東海第二発電所
所内常設直流電源設備（3系統目）に係る
設計及び工事計画認可申請書添付書類他
における記載誤りについて

2023年12月7日
日本原子力発電株式会社

東海第二発電所 設計及び工事計画認可申請書（所内常設直流電源設備（3系統目））及び補足説明資料 修正前後比較表

図①-10 No.9の記載誤りにおけるメーカー設計図書との関係

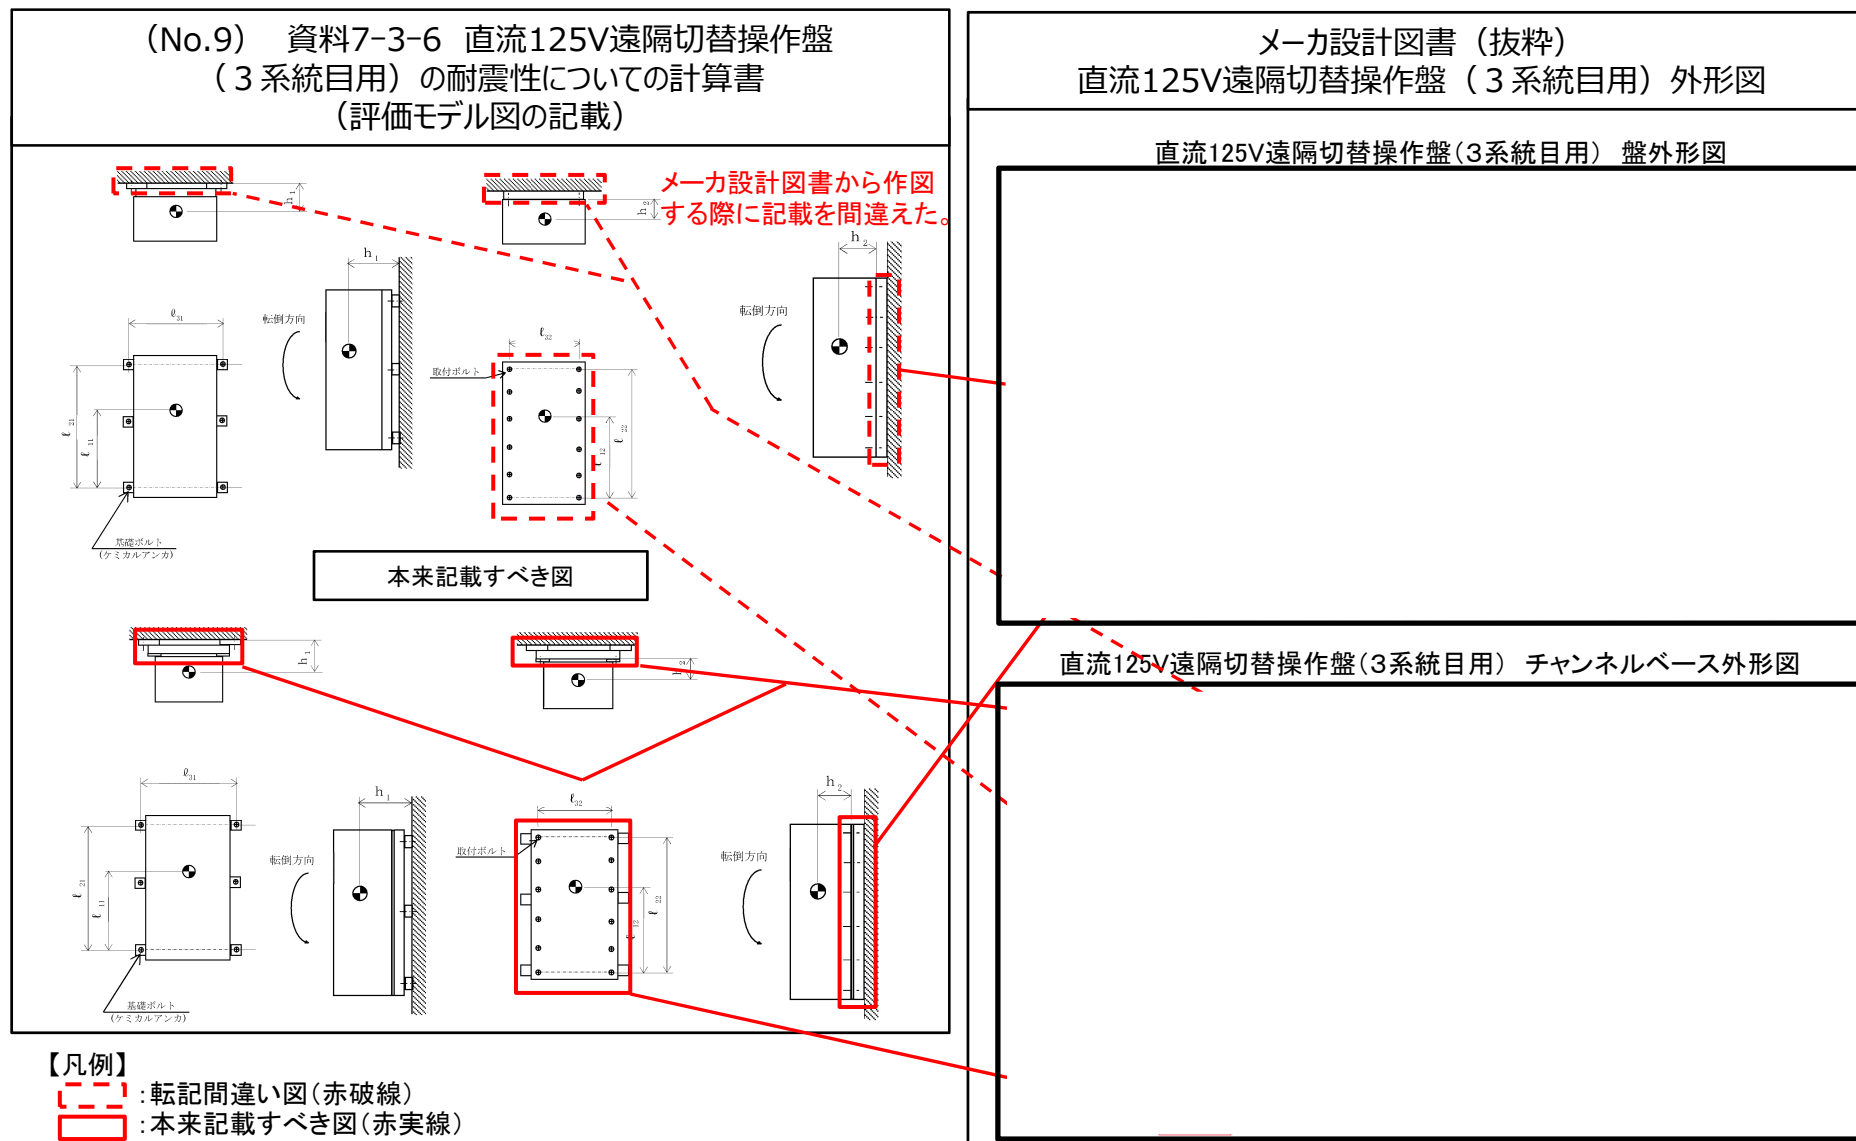
<p>(No.9) 資料7-3-6 直流125V遠隔切替操作盤 (3系統目用)の耐震性についての計算書 (概略構造図の記載)</p>	<p>メーカー設計図書(抜粋) 直流125V遠隔切替操作盤(3系統目用)外形図</p>
<p>壁 取付ボルト 基礎ボルト(ケミカルアンカ) 約500mm 約1800mm 約900mm (水平方向) (鉛直方向) チャンネルベース</p> <p>メーカー設計図書から作図する際に記載を間違えた。</p> <p>本来記載すべき図</p> <p>壁 取付ボルト 基礎ボルト(ケミカルアンカ) 約500mm 約1800mm 約800mm (水平方向) (鉛直方向) チャンネルベース</p> <p>【凡例】  : 転記間違い図(赤破線)  : 本来記載すべき図(赤実線)</p>	<p>直流125V遠隔切替操作盤(3系統目用) 盤外形図</p> <p>直流125V遠隔切替操作盤(3系統目用) チャンネルベース外形図</p>

図①-12 No.13の記載誤りにおけるメーカー設計図書との関係

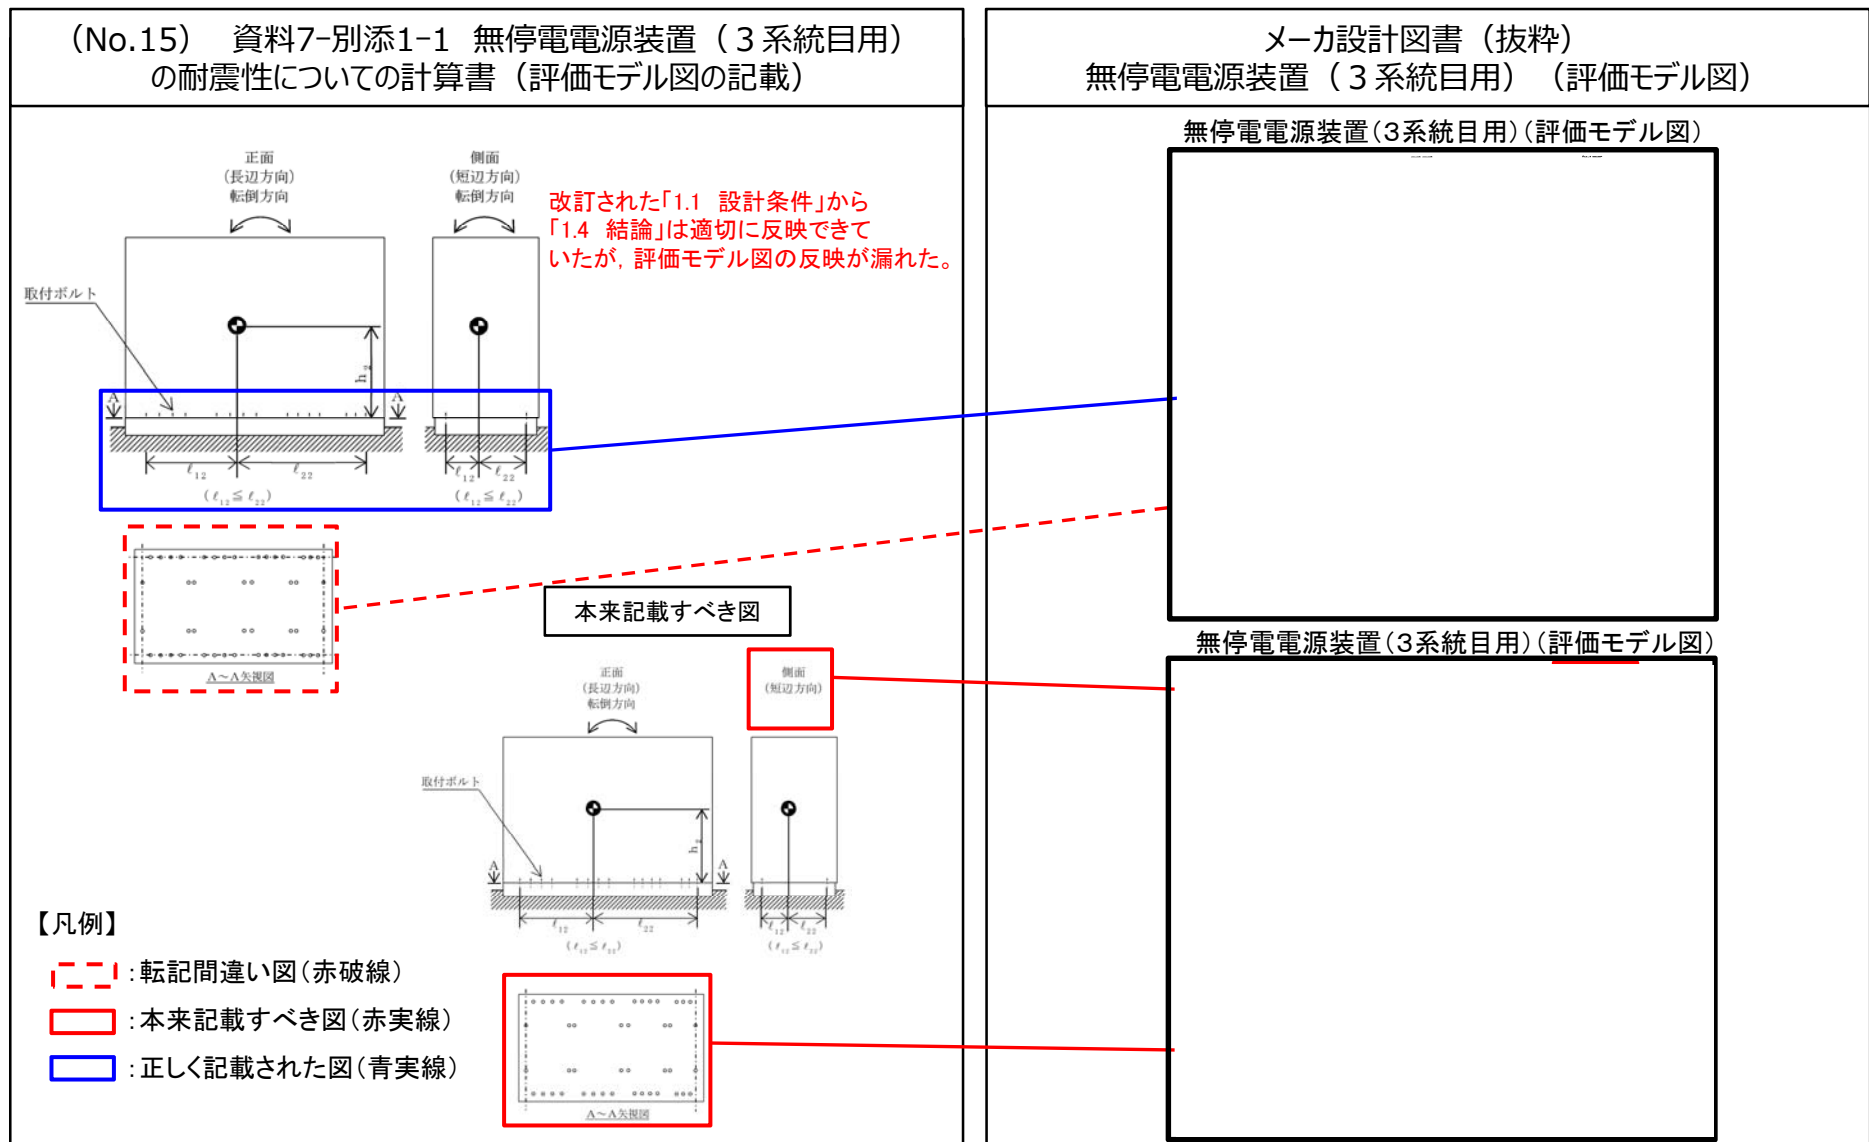
メーカー設計図書（抜粋）
直流125V遠隔切替操作盤（3系統目用）耐震評価結果

図③-2 No.17の記載誤りにおけるS sの耐震計算書との関係

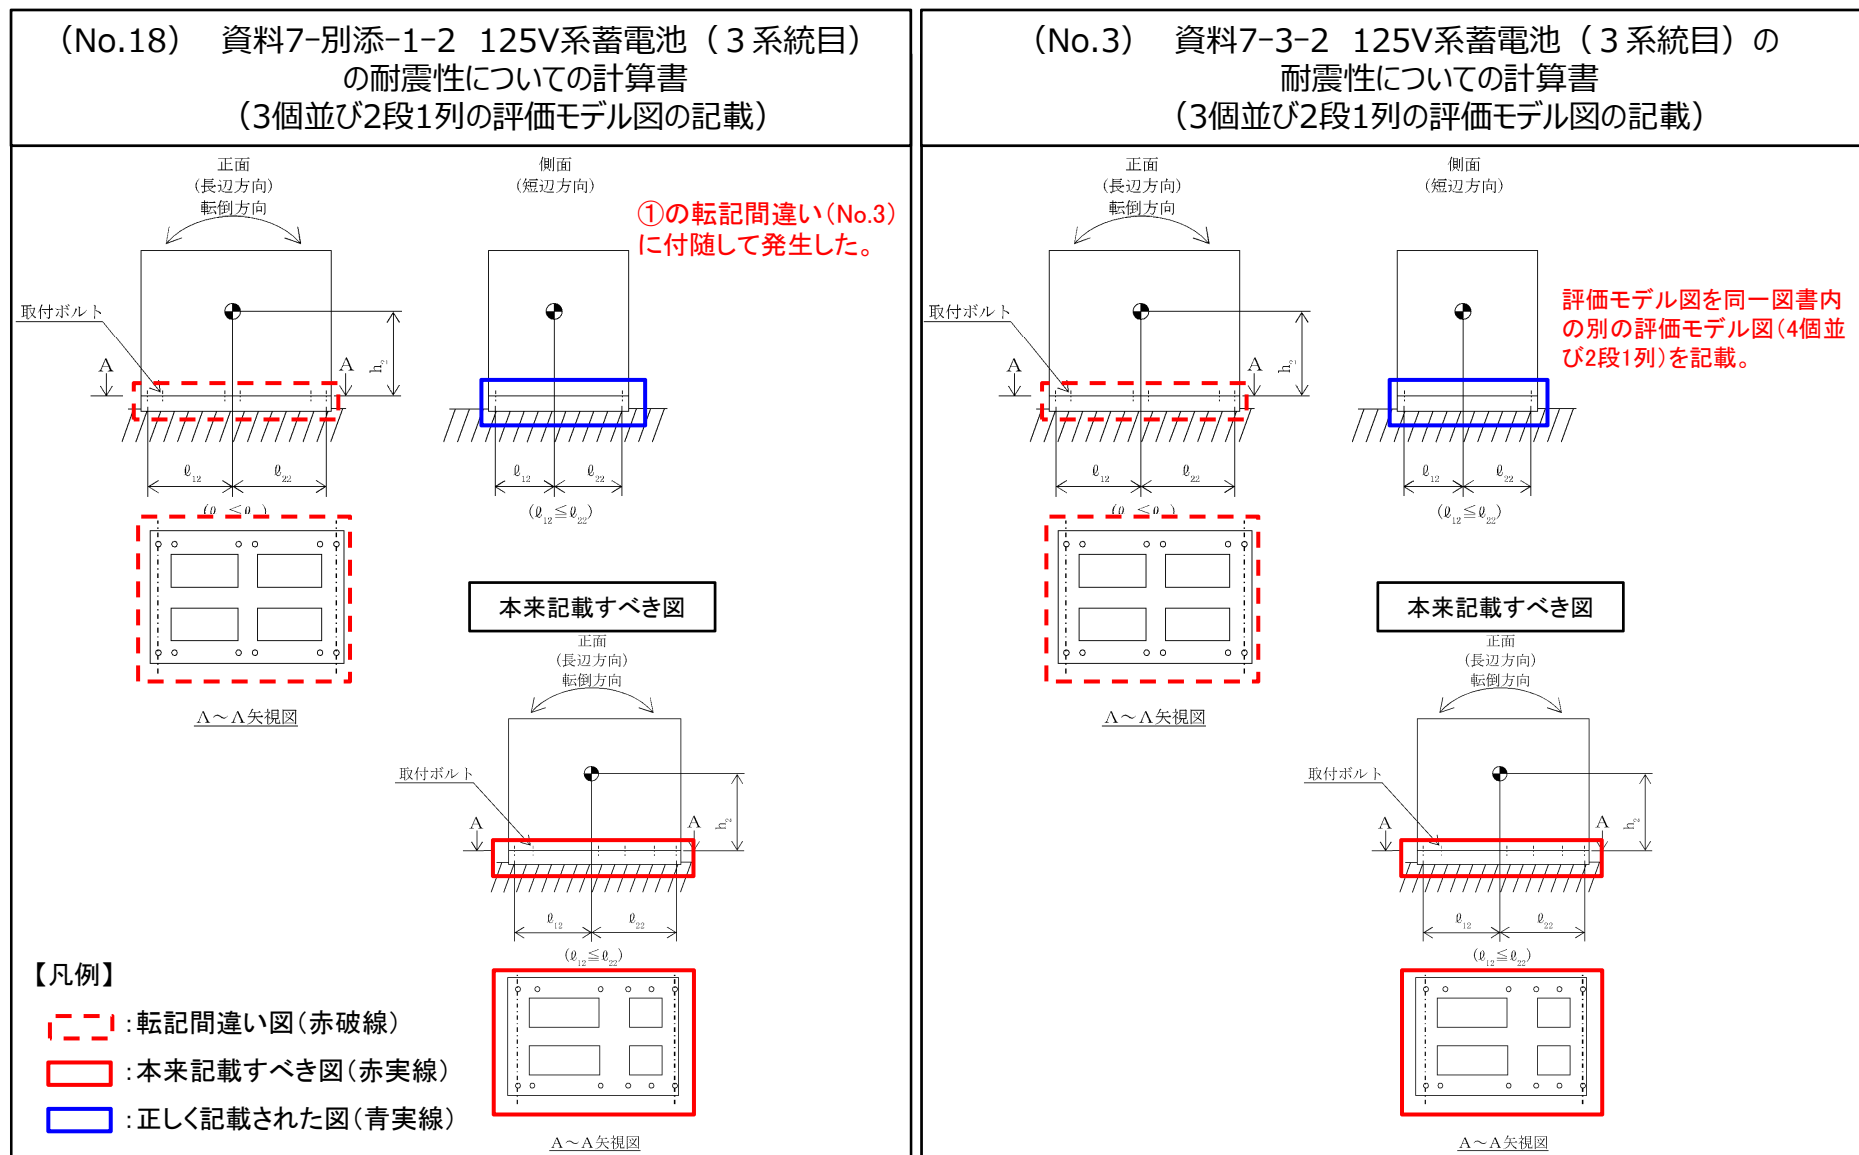
固有周期の算出方法について、既工認設備は打振試験をした結果を記載しているが、125V系蓄電池(3系統目)は打振試験を実施していないため、適切ではない。

3. 固有周期

図③-9 No.23の記載誤りにおけるS sの耐震計算書との関係

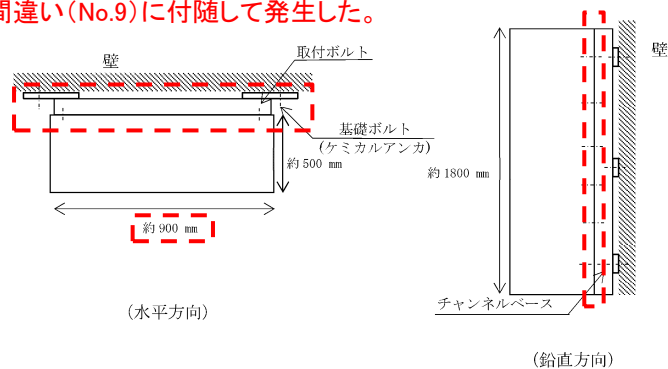
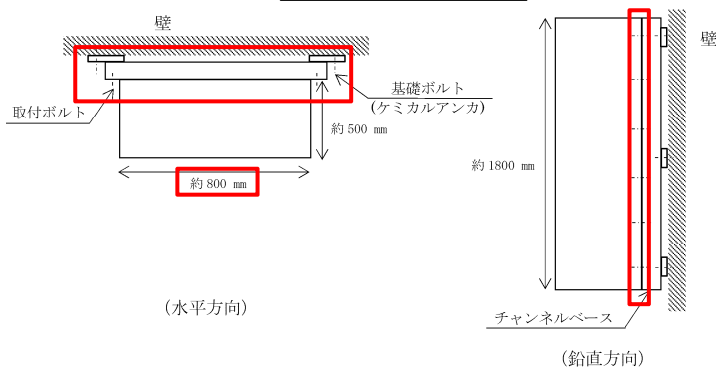
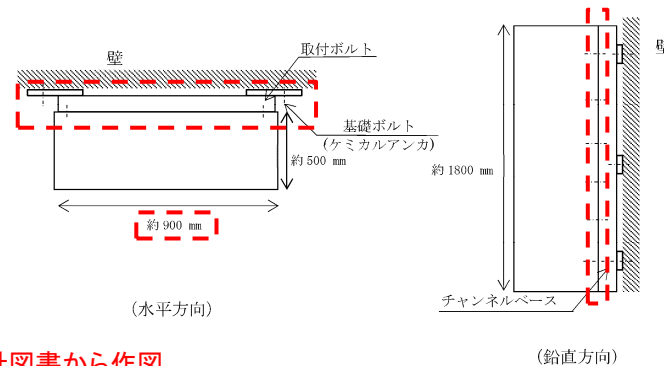
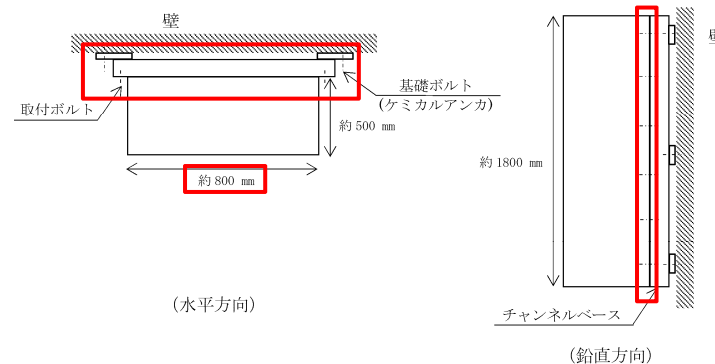
①の転記間違い(No.9)に付随して発生した。

メーカー設計図書から作図
する際に記載を間違えた。

本来記載すべき図

本来記載すべき図

図①-1 No. 3 の記載誤りにおけるメーカー設計図書との関係

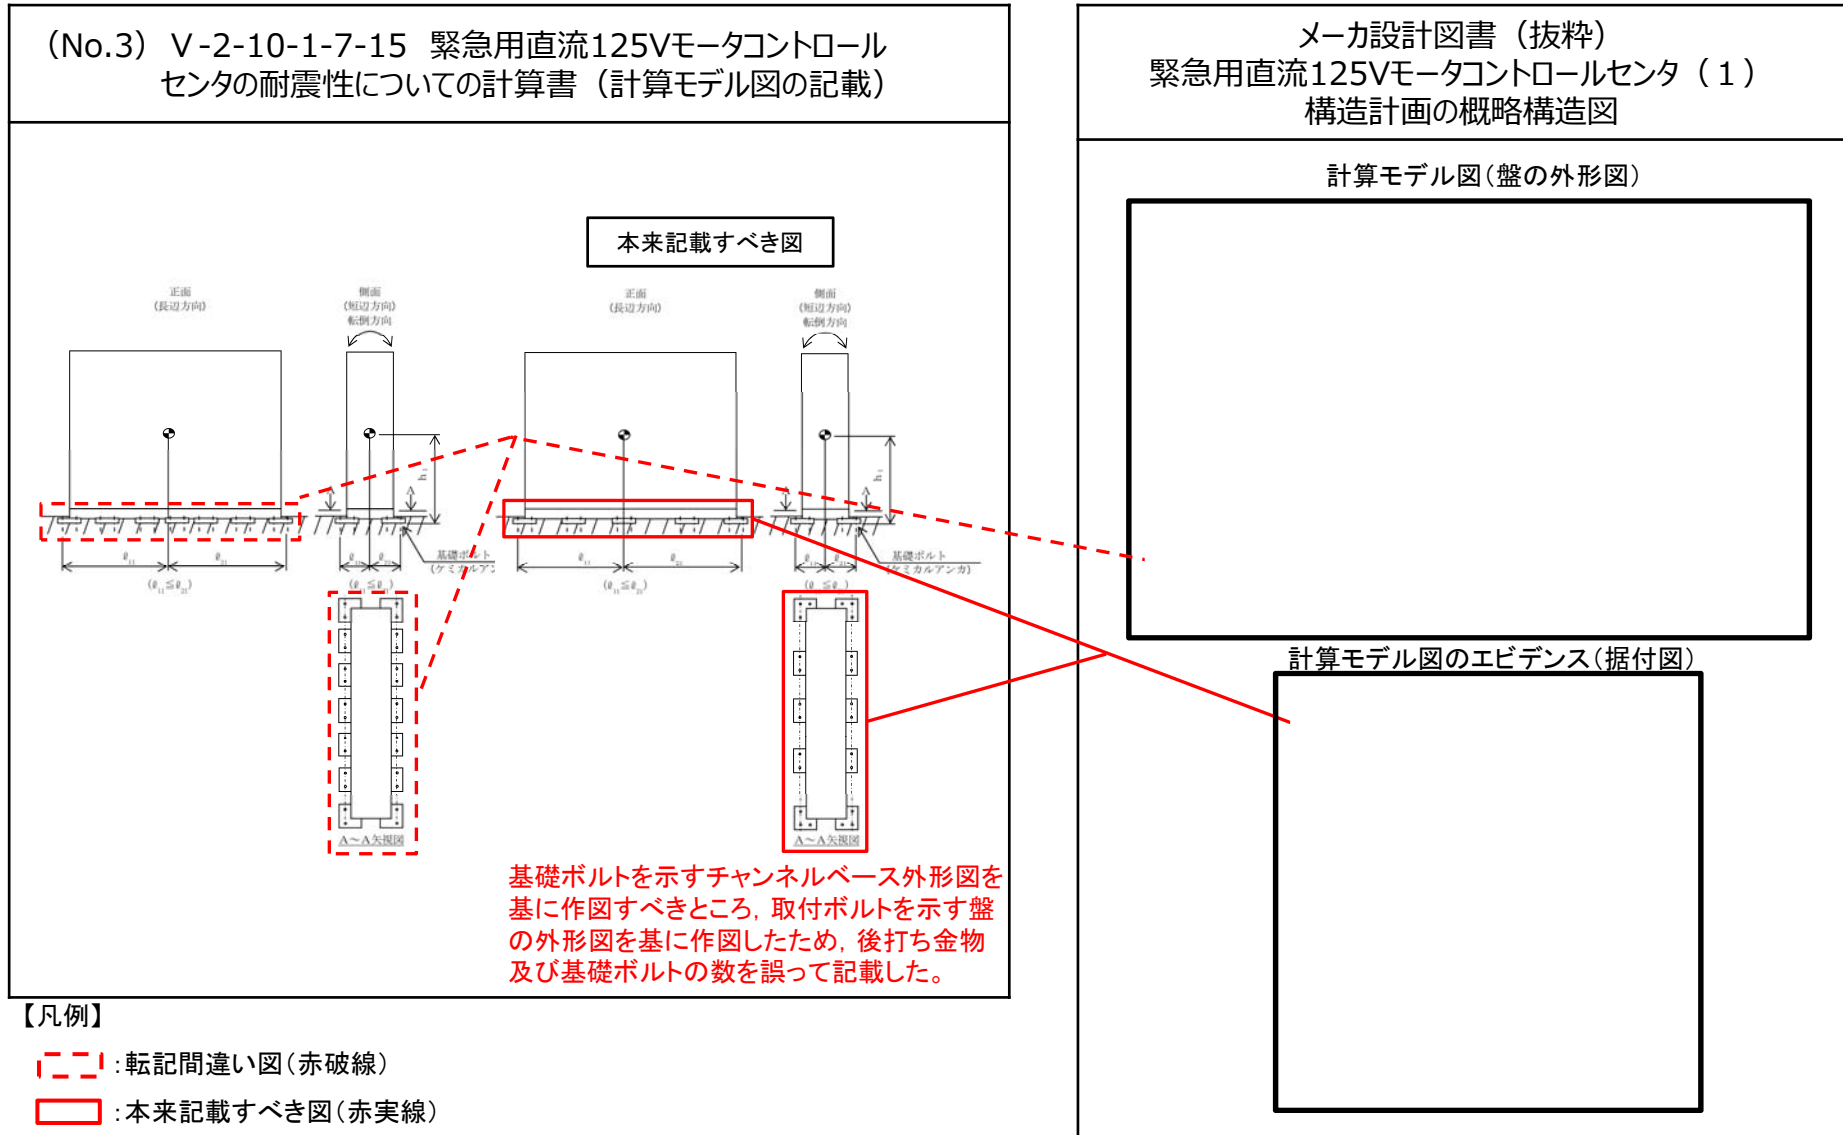
<p>(No.3) V-2-10-1-7-15 緊急用直流125Vモータコントロールセンタの耐震性についての計算書（概略構造図の記載）</p>	<p>メーカー設計図書（抜粋） 緊急用直流125Vモータコントロールセンタ（2） 構造計画の概略構造図</p>
<div style="text-align: center;"> <p style="text-align: center;">本来記載すべき図</p> </div>	<div style="text-align: center;"> <p>構造計画の概略構造図(盤の外形図)</p> </div>
<p>【凡例】</p> <p>┌──┐ : 転記間違い図(赤破線)</p> <p>└──┘ : 本来記載すべき図(赤実線)</p>	<p>基礎ボルトを示すチャンネルベース外形図を基に作図すべきところ，取付ボルトを示す盤の外形図を基に作図したため，後打ち金物及び基礎ボルトの数を誤って記載した。</p>
